ILMAILUHALLITUKSEN TIEDOTUKSIA
 INFORMATION FROM THE NATIONAL BOARD OF AVIATION

MUUTOSMÄÄRÄYS
AIRWORTHINESS
DIRECTIVE

M 847/79

847. Blanik. Korkeusvakaimen päätykaarien tarkastaminen

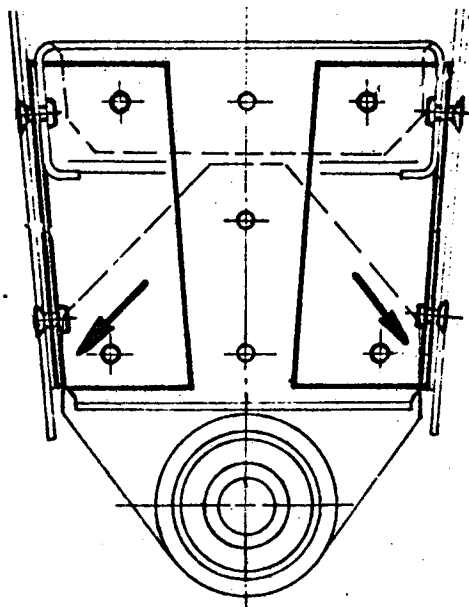
Toimenpiteet: Tarkasta viimeistään seuraavassa kuukausitarkastuksessa korkeusvakaimen päätykaaret allaolevan ohjeen mukaisesti. Toista tarkastus jokaisessa vuosihuollossa.

Irrota korkeusperäsimen uloimmat saranat. Käännä peräsintä sisemmän saranan varassa siten, että voit tarkastaa korkeusvakaimen päätykaaren allaolevassa kuvassa nuolen osoittamista paikoista suurennuslasilla.

Mikäli repeämiä löytyy, korjaa ne ennen seuraavaa lentoa Omnipol Mandatory Bulletin No. L13.052 mukaisesti.
